Многоэтажный жилой дом с подземным паркингом ГП-72.106

Архитектурные решения.

10101-ИДК23/86-АР/23-72.106- АР2

Разрешение	Обозначение	10101-ИДК23/86-АР/23-72.106- АР2
№ 57-25	Наименование объекта строительства	"Комплексная застройка территории, расположенной в границах улиц: Тобольский тракт-Обход города Тюмени (мкр. Губернаторский)" Второй этап

Фасад в осях 9-11. Секция 106.2

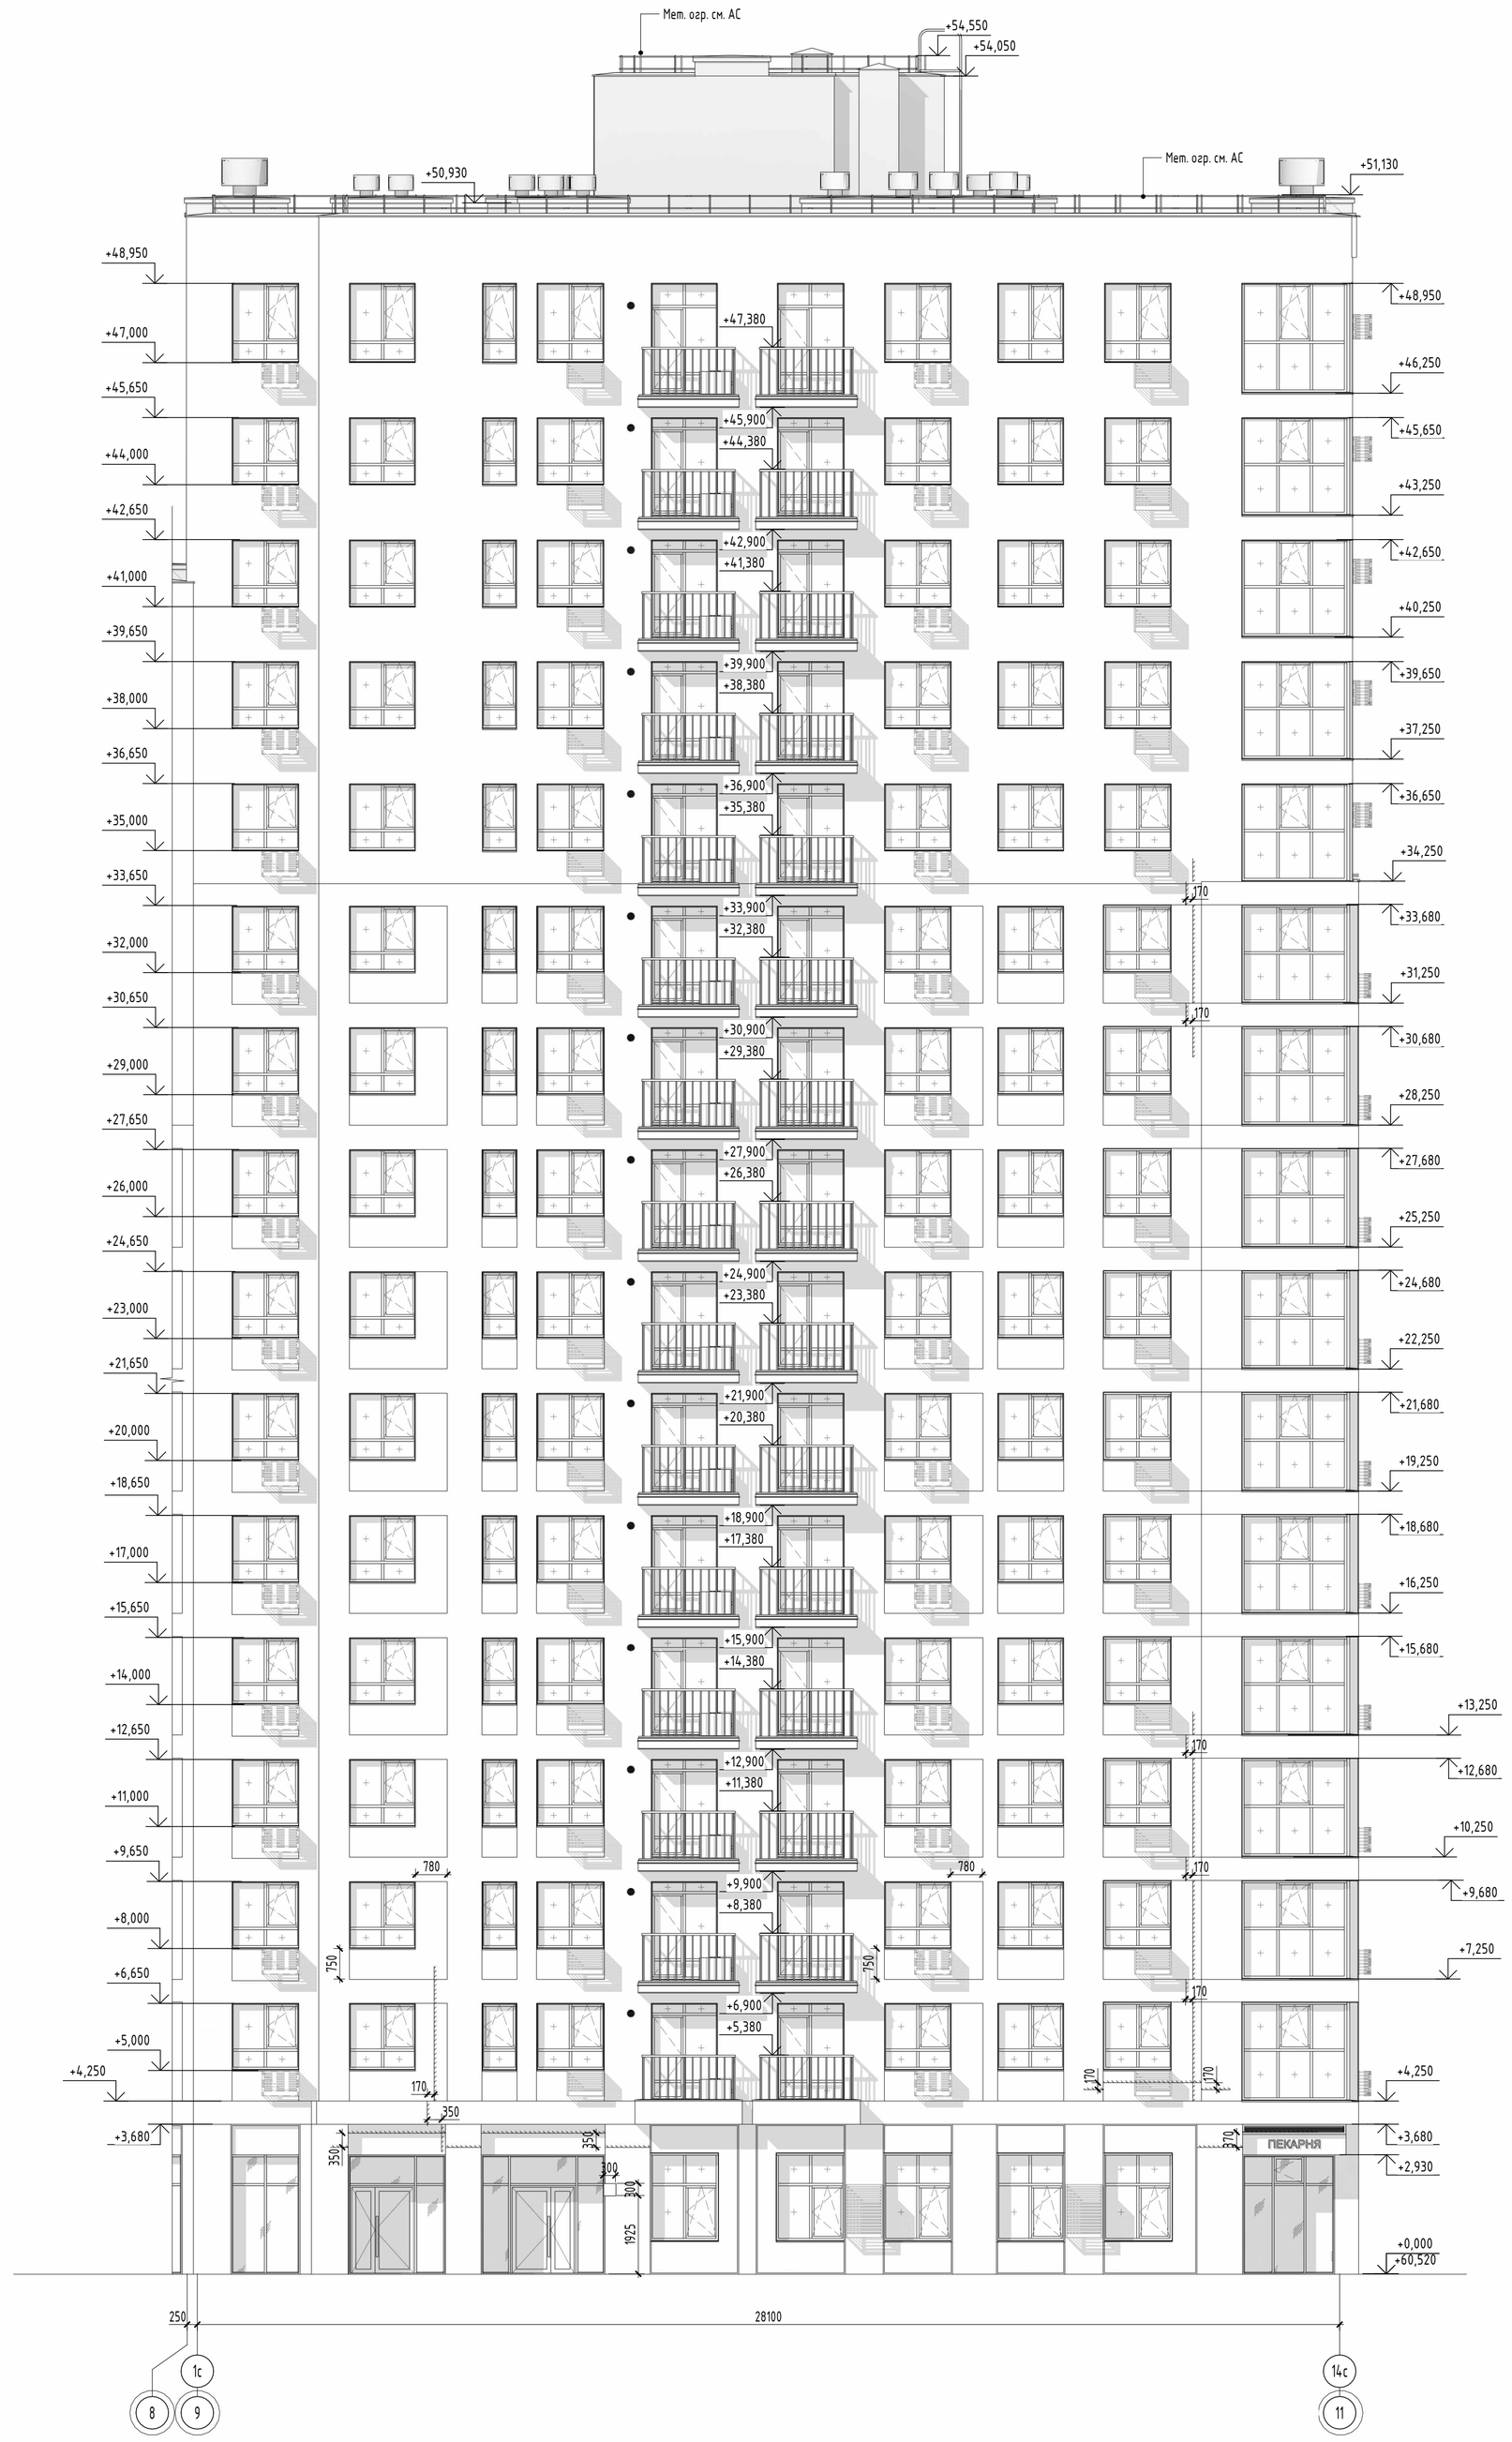
Изм.	Лист	Содержание изменения	Код	Примечание
4	1	Откорректировано примечание в ведомости рабочих чертежей. Откорректировано значение общей площади МОП в ТЭП	1	Изм.4 (Зам.)
	20,22	Изменены площадь и раскладка навесного вентилируемого фасада	3	Изм.4 (Зам.)
	3-9,20-22	Корзины разделены на типы в зависимости от подключения кондиционеров	3	Изм.4 (Зам.)
	11,20-22	Уменьшена высота вентиляционных шахт, показаны монолитные плиты покрытия шахт с дефлекторами	1	Изм.4 (Зам.)
	21,22	На фасадах показаны решётки приточных клапанов	3	Изм.4 (Зам.)
	6,21	На широких отливах предусмотрены устройства снегозадержания	1	Изм.4 (Зам.)
	3-9,20-22	Изменены размеры корзин для кондиционеров	3	Изм.4 (Зам.)
	10,21	Исключены окна из помещения машинного отделения	3	Изм.4 (Зам.)
	6-9,21-22	Откорректированы размеры, расстановка и материал декоративных элементов из минеральной ваты	3	Изм.4 (Зам.)
	20-22	На балконах показаны металлические отливы в цвет отделки фасада	3	Изм.4 (Зам.)

10	Уточнены габаритные размеры вентиляционных шахт	1	Изм.4 (Зам.)
	20-22	По фасадам откорректированы профили	3	Изм.4 (Зам.)
	10,20-22	Пожарная лестница перенесена на противоположную сторону лестнично-лифтового узла	1	Изм.4 (Зам.)

Изм.	Лист	Содержание изменения	Код	Примечание
5	20-22	Откорректировано отображение навигации подъездов и вывесок коммерческих помещений	1	Изм.5 (Зам.)
	4-9, 18-22	Изменены архитектурные решения по устройству открытых балконов, включая корректировку высоты балконных ограждений	1	Изм.5 (Зам.)
	4-9	Кладка стен лоджий увеличена до 250 мм, на лоджиях исключены металлические ограждения	1	Изм.5 (Зам.)
	3-9,23	Откорректированы зашивки инженерных шахт, предусмотрено устройство лючков	1	Изм.5 (Зам.)
	23	Добавлен лист с фрагментами планов расположения лючков, разработана спецификация лючков	1	Изм.5 (Нов.)
	4-9	Исключено утепление лифтового холла	1	Изм.5 (Зам.)
	10,11	Откорректирована толщина утеплителя по внутренней стороне основного парапета кровли и парапета лестнично-лифтового узла	4	Изм.5 (Зам.)
	13	В составе витражей лоджий нижние экраны заменены на безопасное закалённое стекло, выполнен усиленный горизонтальный ригель	1	Изм.5 (Зам.)

Фасад в осях 11- 9. Секция 106.2

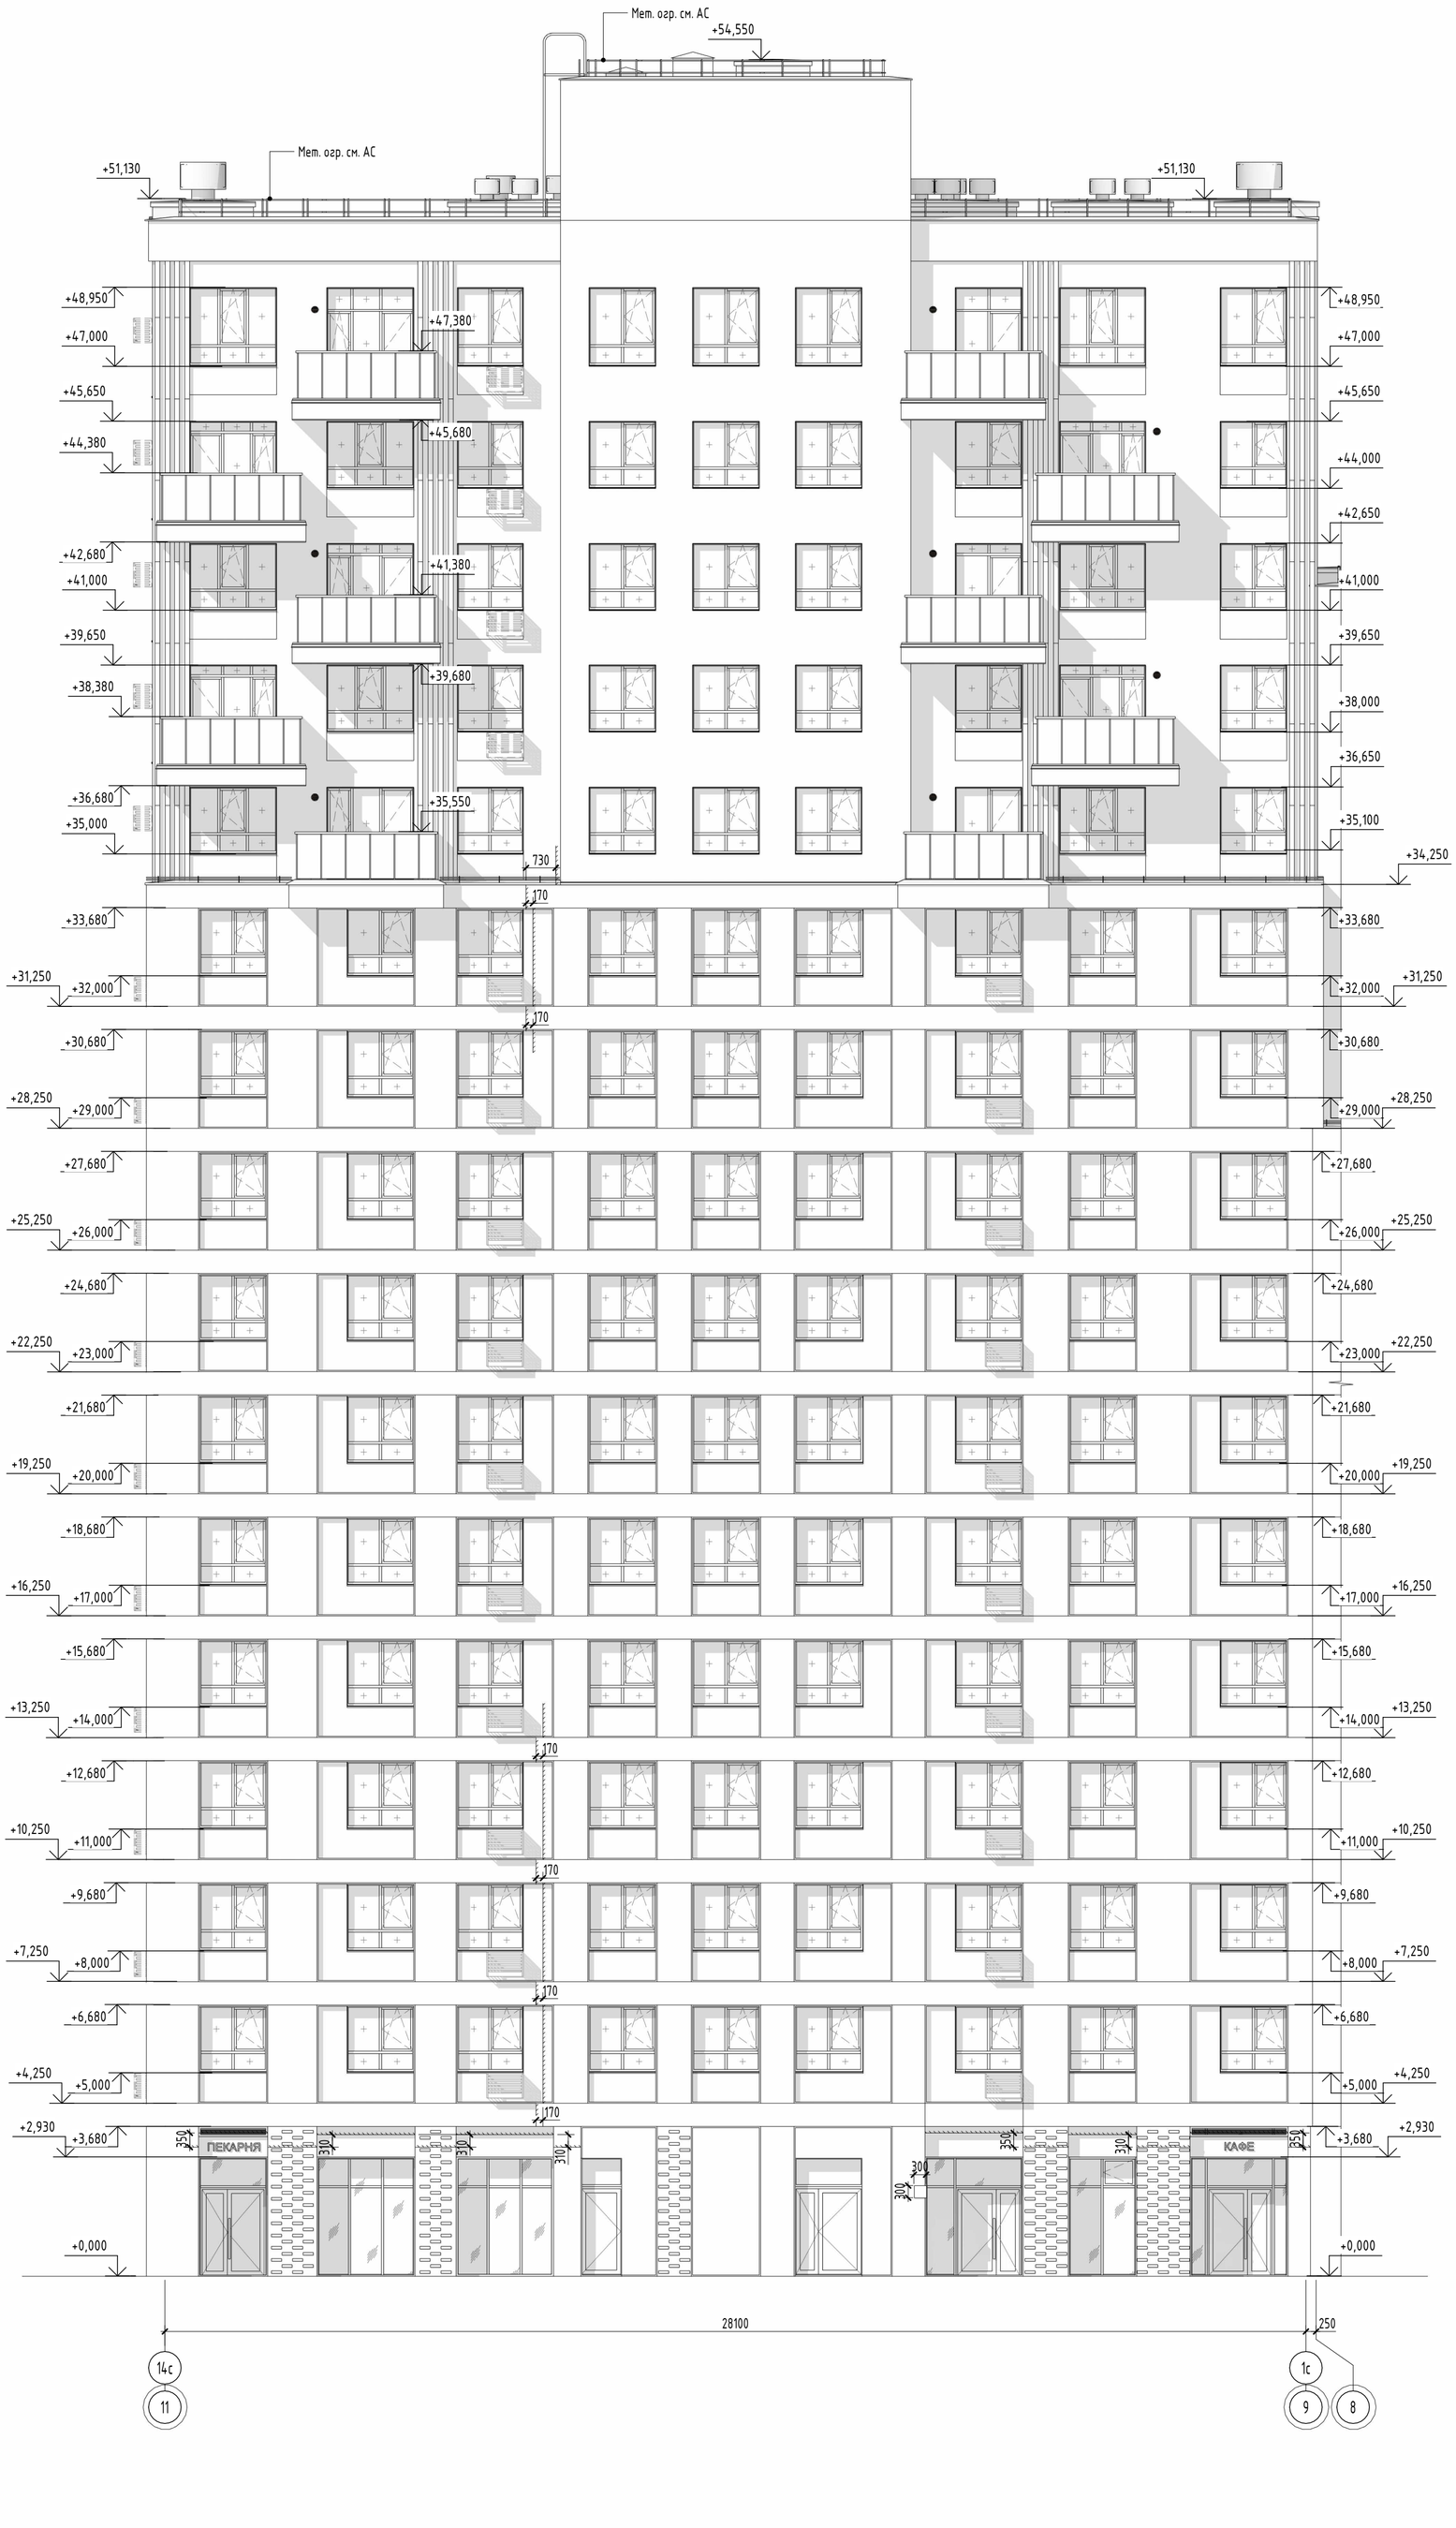
21	Откорректированы балконные двери на 12 этаже.	1	Изм.2 (Зам.)

6,21	Откорректирована толщина утеплителя и отлив на участке перепада фасада в уровне 12 этажа	1	Изм.5 (Зам.)
	6-9,21	Изменена раскладка декоративных элементов из минеральной ваты	1	Изм.5 (Зам.)
